不具合発生箇所

改善の内容

シート背もたれ部のヒンジ

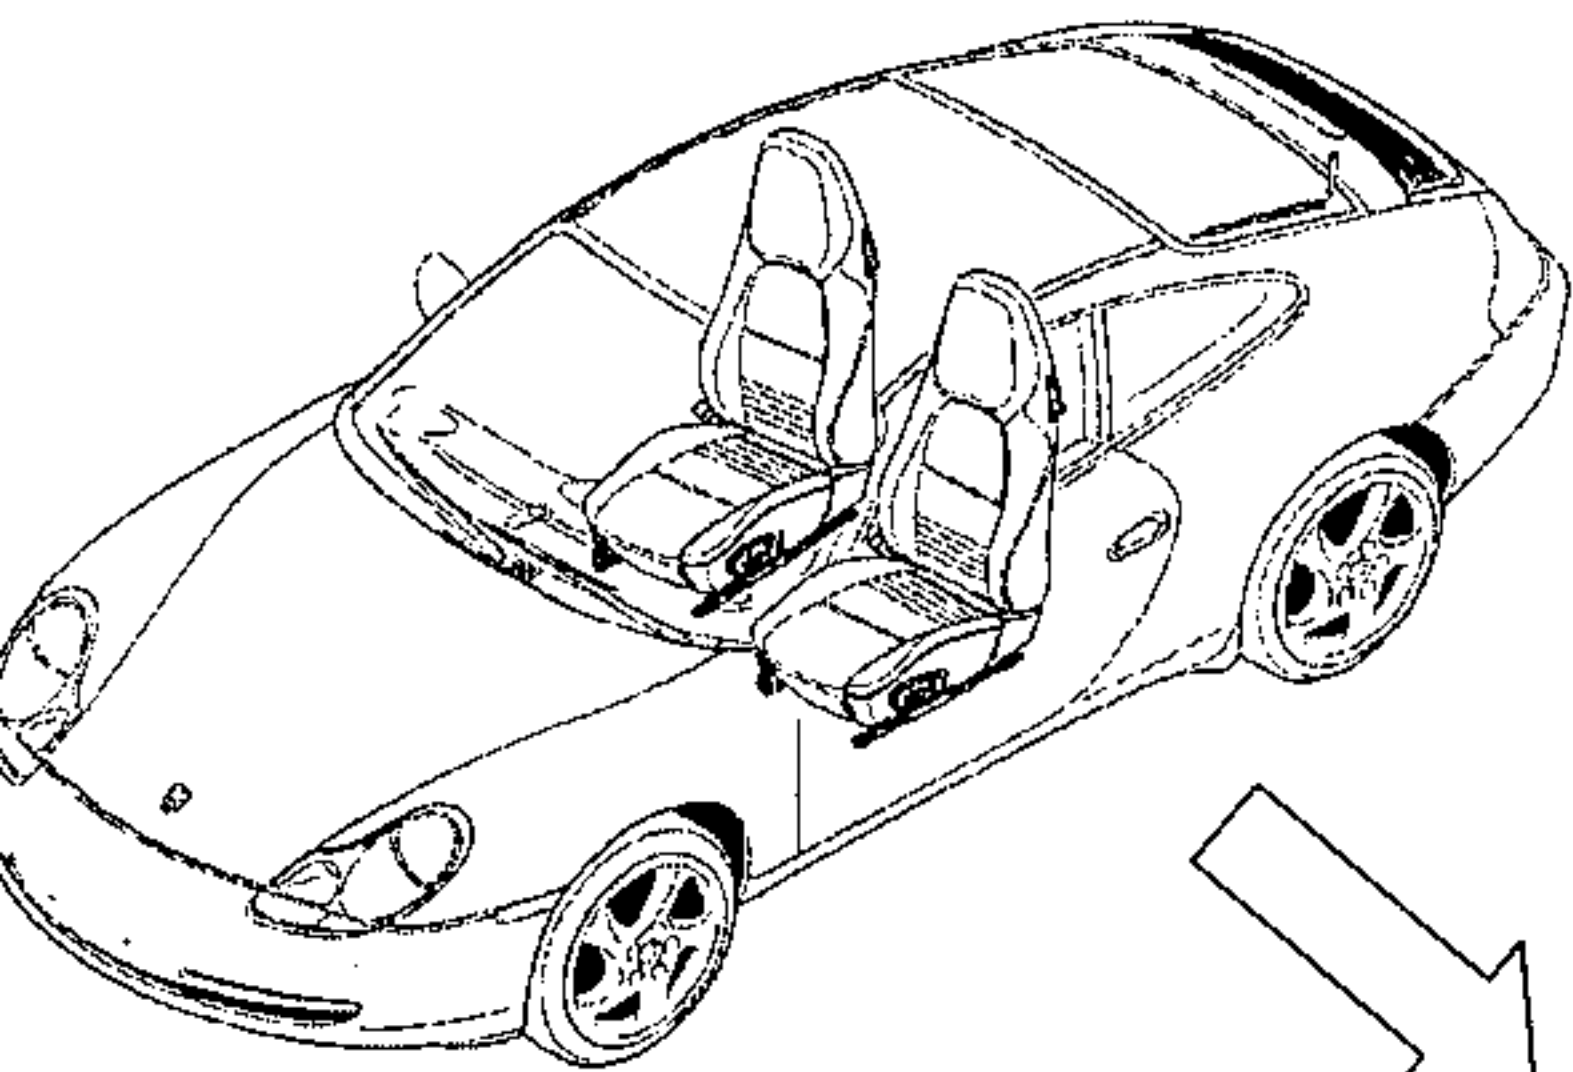
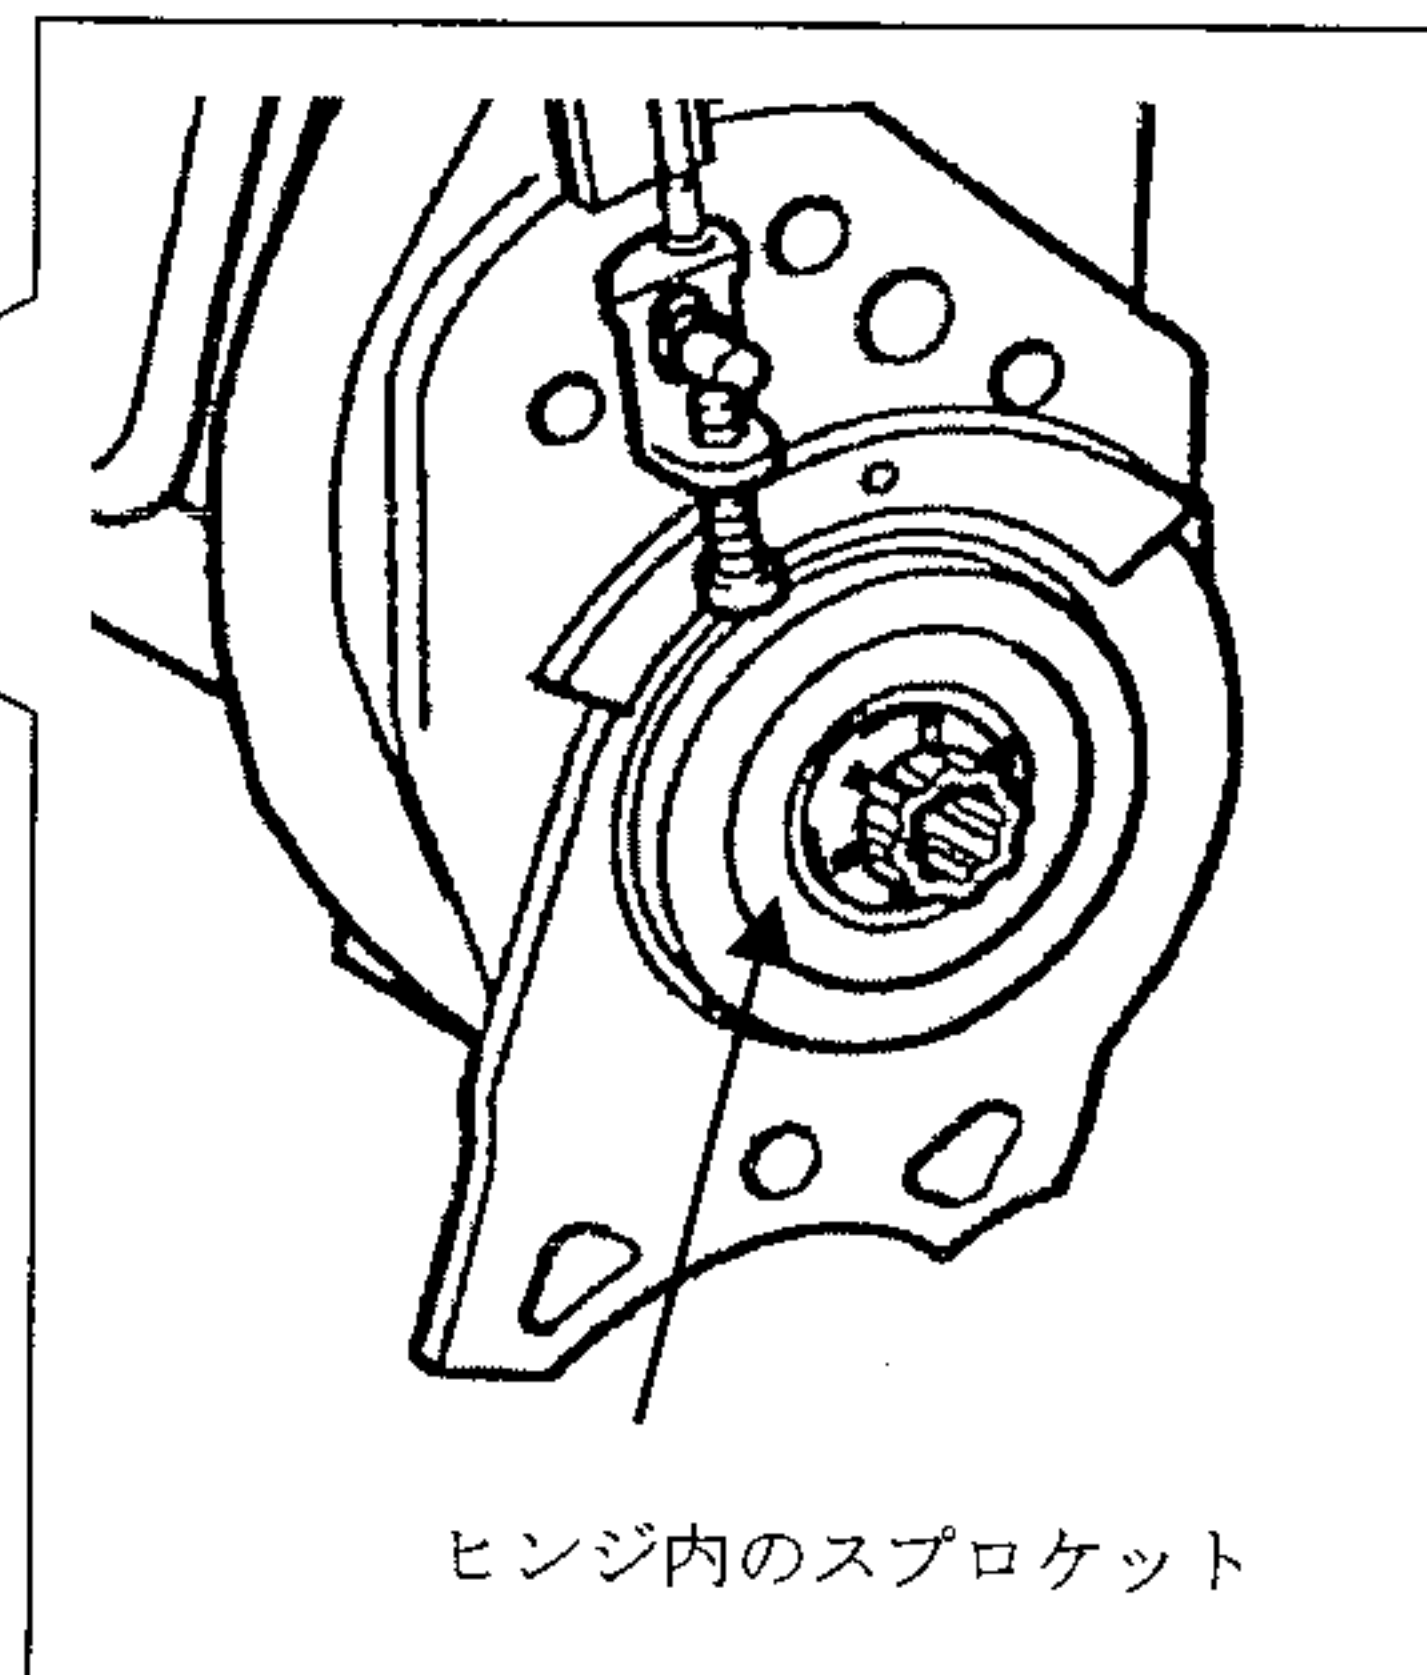
運転者席及び助手席のシート背もたれ部の角度を固定するヒンジの内部にあるスプロケットの幅の寸法及び軸方向のがたの公差が大きいため、スプロケットの歯面の噛み合いが不十分なものがある。そのため、当該自動車が後部の衝突による衝撃を受けた場合、当該噛み合いが外れ、当該背もたれ部が乗車人員等から受ける荷重に耐えることができなくなるおそれがある。
